CIRCULAR ACLARATORIA N°1

PROCESO LICITACIÓN DE SUMINISTRO 2017/01

RESOLUCION EXENTA N° 433

RESPUESTAS A CONSULTAS Y ACLARACIONES
PROCESO “LICITACIÓN DE SUMINISTRO 2017/01”

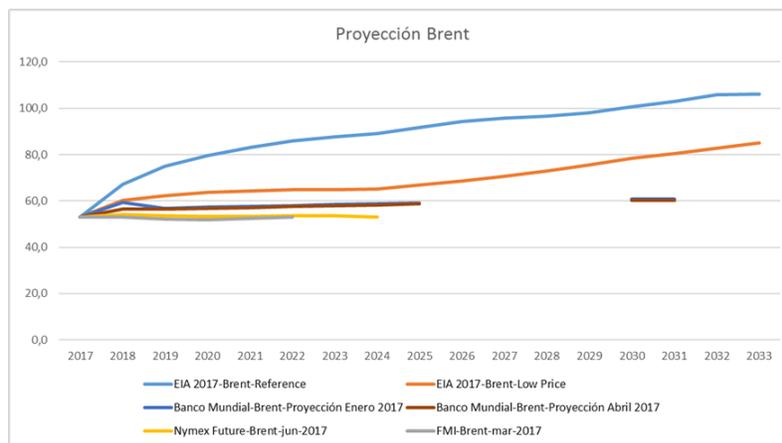
Al reducir el número de años se aumenta el número de proyecciones disponibles, de manera de utilizar una serie que se ajuste más a la realidad que proyectan los diferentes agentes del mercado y organismos internacionales. En particular, para esta licitación los valores que proyecta el EIA presentan claras desviaciones respecto de la tendencia de todos los demás agentes de mercado (Ver preguntas siguientes).

Se accede parcialmente a lo solicitado. Se adecuarán las Bases en el sentido de establecer que se considerará un período de 5 años desde el Inicio de Suministro para la proyección de los índices de combustibles.

Consulta N°143 (Cap. 2, Numeral 9.2.4.1.1.1)

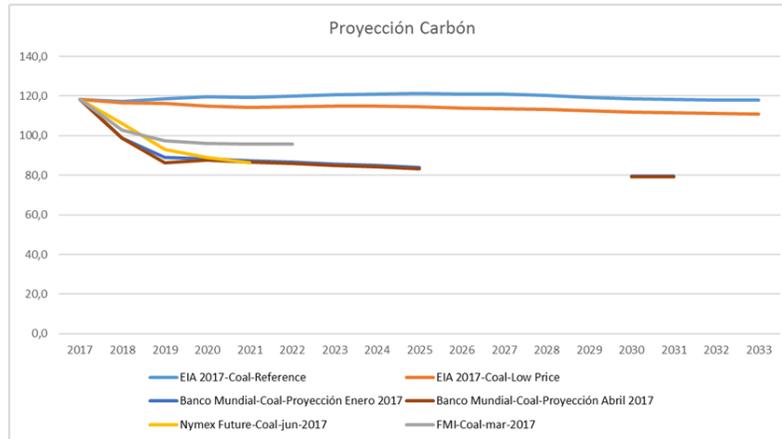
Se observa claramente que la proyección del EIA 2017 escenario Reference está fuera de rango respecto a las otras series. Por lo anterior, se solicita modificar dicha serie por la del Banco Mundial o la del escenario Low Price u otra representativa. Lo anterior a efectos de no evaluar de manera incorrecta las ofertas que contengan el índice Brent.

No se accede a lo solicitado.

Consulta Nº145 (Cap. 2, Numeral 9.2.4.1.1.1)

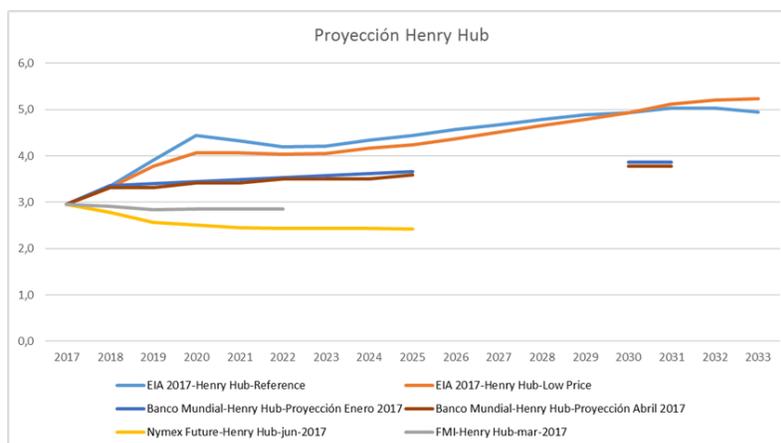
Para la fórmula del precio nivelado se utiliza la proyección del precio del Henry Hub utilizado por la agencia EIA del año 2017 escenario Reference. Solicitamos cambiar dicha referencia, por cuanto genera una clara discriminación hacia los oferentes que utilizan dicha variable en la fórmula de indexación, al estar dicha proyección fuera de un rango realista. En efecto, tal como lo hiciera la CNE en la licitación anterior un mes antes de presentar las ofertas, la serie fue corregida producto que el Low Price, a juicio de la CNE, no representaba adecuadamente una proyección del Henry Hub, cambiándose por el escenario Reference, por lo que consistentemente solicitamos la corrección de esta serie. Evidentemente, la proyección de precios del Henry Hub a efectos de la oferta en base a este índice equivale al índice base de Henry Hub de la fórmula de indexación (a esta fecha considerando HH0 =2.95, promedio de febrero a abril de 2017), indexado por las variaciones que tiene la proyección del EIA v/s el índice base del EIA del 2017. Para graficar claramente que la proyección del EIA escenario Reference está fuera de los rangos que presentan los distintos agentes de mercado, se muestra en el siguiente gráfico las proyecciones de Henry Hub considerando (i) EIA 2017 escenario Reference (ii) EIA 2017 escenario Low Price (iii) Banco Mundial de enero de 2017, (iv) Banco Mundial de abril de 2017 (v) Precios a futuro publicados por Nymex y (vi) Fondo monetario Internacional publicación de marzo de 2017.

Se observa claramente que la proyección del EIA 2017 escenario Reference está fuera de rango respecto a las otras series. Por lo anterior, se solicita modificar dicha serie por la del Banco Mundial u otra representativa. Lo anterior a efectos de no evaluar de manera incorrecta las ofertas que contengan el índice Henry Hub.
